東通原子力発電所 津波の評価について (コメント回答)

2024年2月9日
東北電力株式会社

審査会合におけるコメント

コメントNo.S234への回答

■十勝沖・根室沖から岩手県沖北部の運動型地震:特性化モデル設定の基本方針

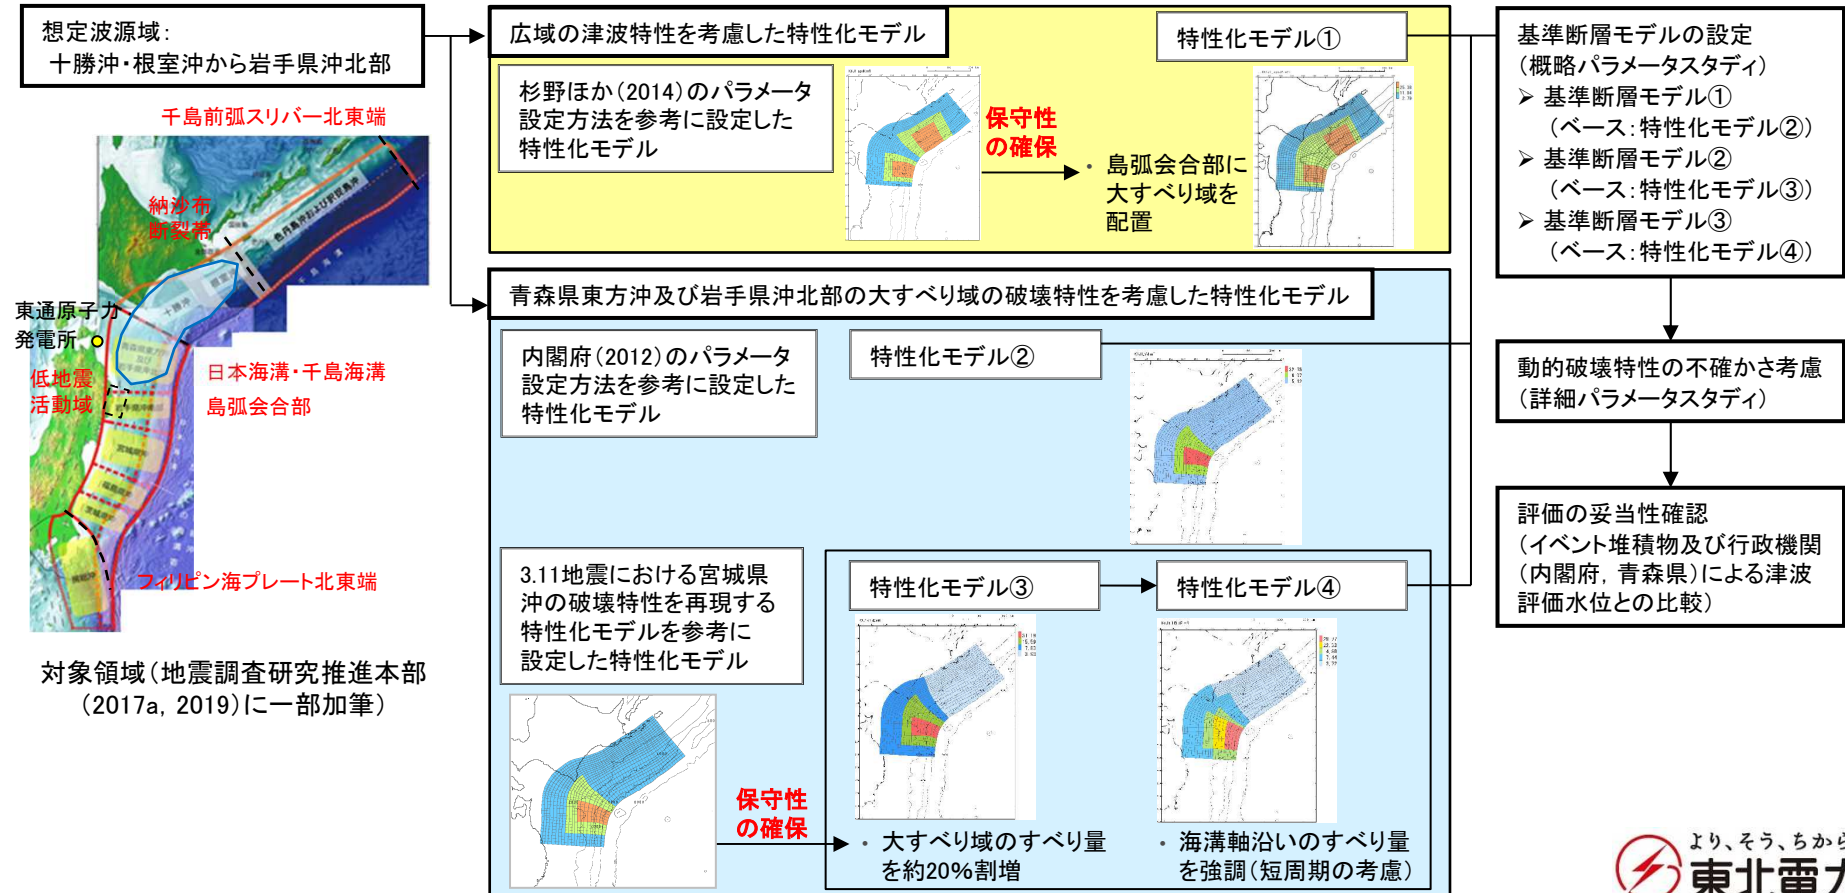
No.	コメント時期	コメント内容
S233	2023年10月6日 第1193回審査会合	地震に起因する津波と地震以外に起因する津波の組合せ評価の対象とする津波の選定プロセスにおいて、日高舟状海盆の海底地すべりと下北太平洋側大陸棚外縁の海底地すべりの地形的特徴の違いを整理すること。
S234	2023年10月6日 第1193回審査会合	十勝沖・根室沖から岩手県沖北部の連動型地震に起因する津波の評価で設定した特性化モデル及び基準断層モデルについて、各モデルの特徴が分かる名称に変更すること。
S235	2023年10月6日 第1193回審査会合	組合せ津波の決定ケースについて、防波堤有無の各条件で代表ケースを検討した上で、どのケースを決定ケースに選定したのか考え方が分かるように記載の充実を図ること。

- ・3.11地震から得られた知見を踏まえ、広域の津波特性及び地震特性を考慮した複数の特性化モデルを設定している。

【特性化モデル設定の基本方針(第1193回審査会合での説明内容)(詳細は, p.153~157)】

(知見 i) 地震特性を再現するモデルと津波特性を再現するモデルは異なり, 両モデルの差を埋めるのは, 今後検討すべき課題である(杉野ほか(2013))
 次の2つのモデルを基本として設定する。

- ・津波特性の観点: 広域の津波特性(沿岸部の痕跡高)を考慮した特性化モデル
- ・地震特性の観点: 青森県東方沖及び岩手県沖北部の大すべり域(アスペリティ, 固着等)の破壊特性を考慮した特性化モデル

(知見 ii) 沿岸の津波高さに影響を及ぼしたのは, 正対する海域で生じた大きなすべり領域である(Satake et al.(2013), 杉野ほか(2013))

青森県東方沖及び岩手県沖北部の大すべり域は, 発電所の津波高さに与える影響が大きいことを踏まえ, 大すべり域のすべり量, すべり領域について保守性を確保する(科学的想像力の発揮)。
